産業建設常任委員会資料
都市安全部　道路建設課

議案第１３３号
工事請負契約（（都）荒地西山線道路新設改良工事（その２））の変更について

資料１　変更内容及び理由について

【図-1】汚染土と一般土砂に区別

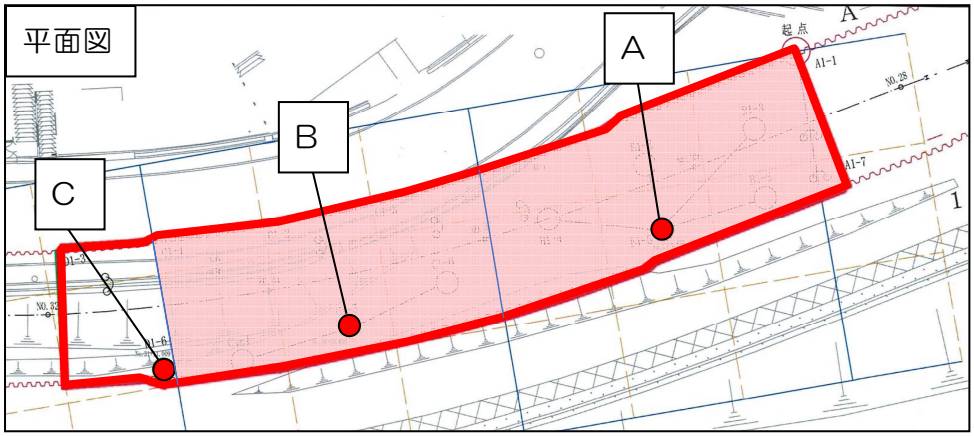
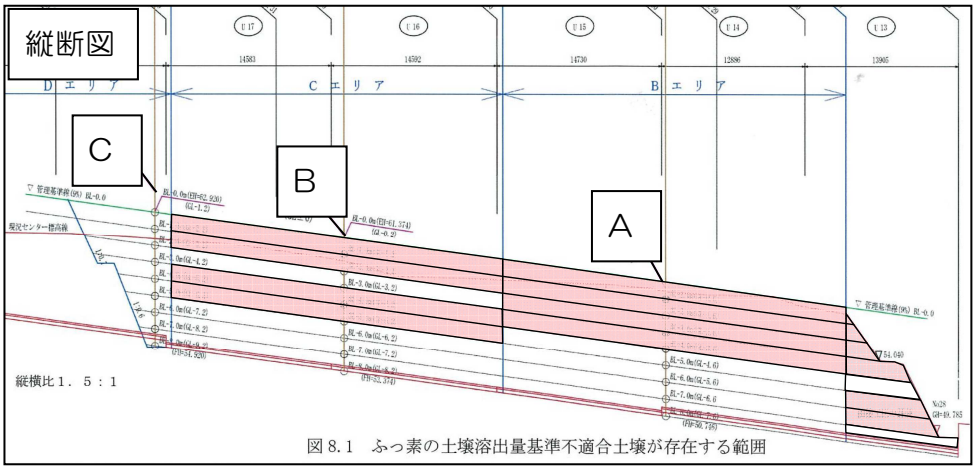
土壌分析調査により汚染土（ふっ素及びその化合物）と一般土砂に区別した残土処理に変更する。また、コンクリート構造物の品質確保のため、ひび割れ防止対策を追加する。その他、現場状況を踏まえて、下記のとおり設計変更を行う。

隣接工事の実績より現場発生土は全て汚染土と想定していたが、土壌分析調査により一部の土砂は基準を下回ることが判明したため、汚染土と一般土砂に区別して処分費を減額変更する。**【図-1】**

当初の想定
掘削土量
約6,300㎥
当初は全て
汚染土と想定
土壌分析調査結果
汚染土
約2,800㎥
一般土砂
約3,500㎥
残土処分
汚染土
約2,800㎥
約67%
処分先：㈱白兎環境開発
一般土砂
約1,400㎥
約33%
処分先：㈱大阪砕石工業所
盛土・埋戻し
一般土砂
約2,100㎥

【図-2】ひび割れ誘発目地の追加

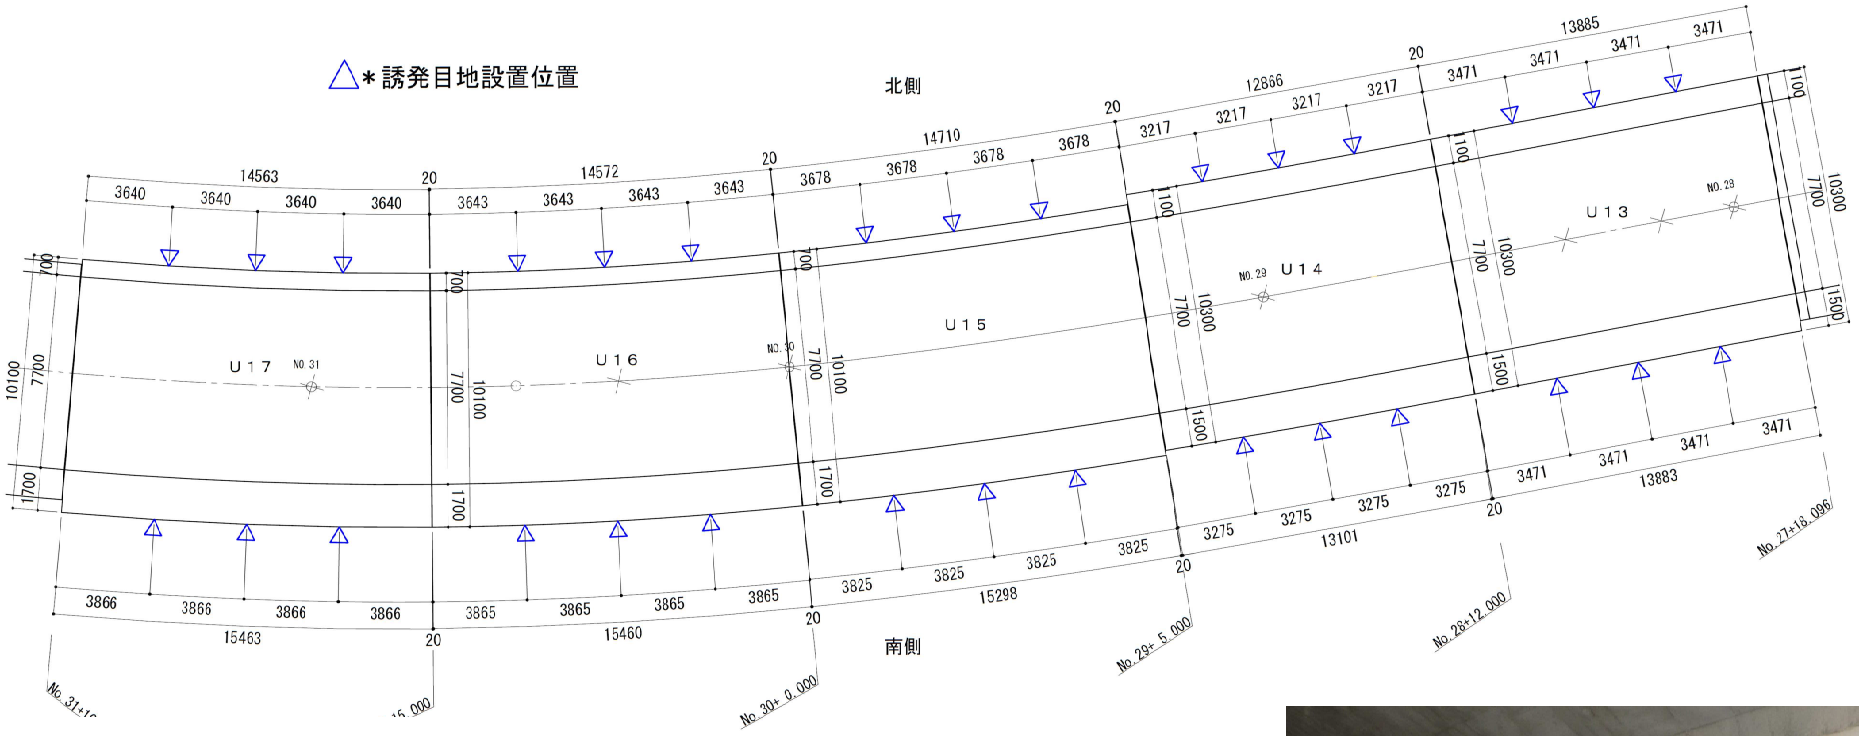
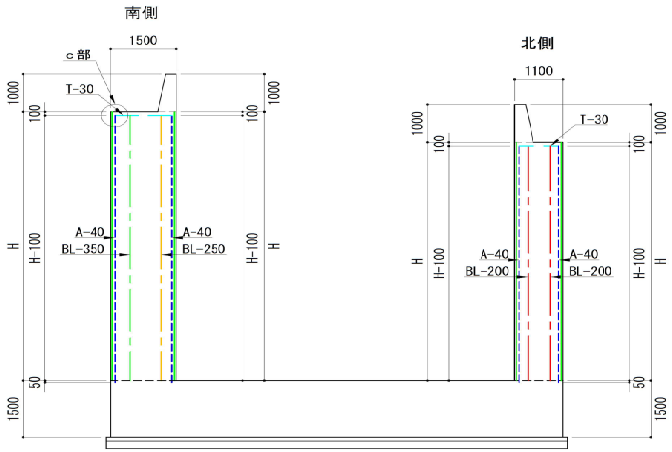
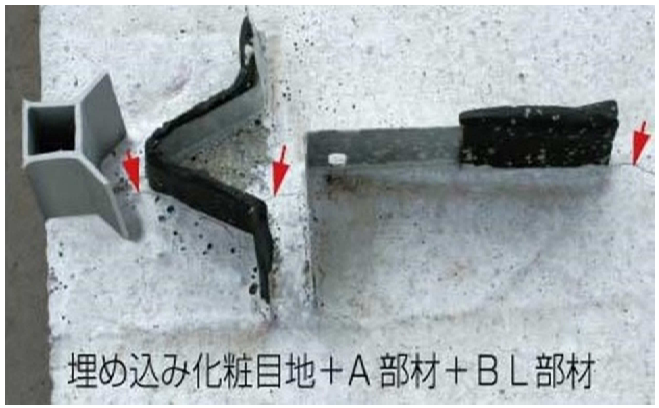
土木工事共通仕様書に基づくコンクリートのひび割れ防止対策の検討結果より、コンクリートへの膨張材の添加、ひび割れ誘発目地の追加、配筋計画の変更を行う。**【図-2】【図-3】**

【図-4】手動ジャッキを油圧ジャッキに変更

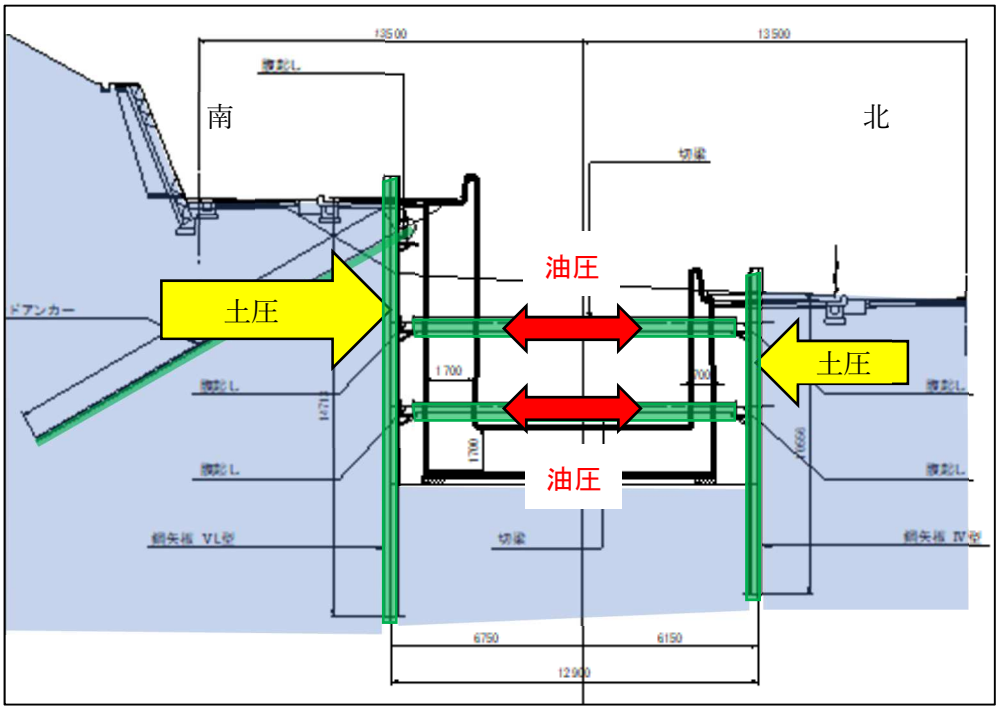
また、地盤の掘削による既設構造物や近隣住宅への影響を防止するため、切梁をＨ形鋼（手動ジャッキ付）から変形を抑制可能な特殊切梁（油圧ジャッキ付）に変更する。**【図-4】**

変更前

H 形鋼　＋　手動ジャッキ
（H400、H500）

変更後

H 形鋼　＋　油圧ジャッキ
（H400）

特殊切梁　＋　油圧ジャッキ
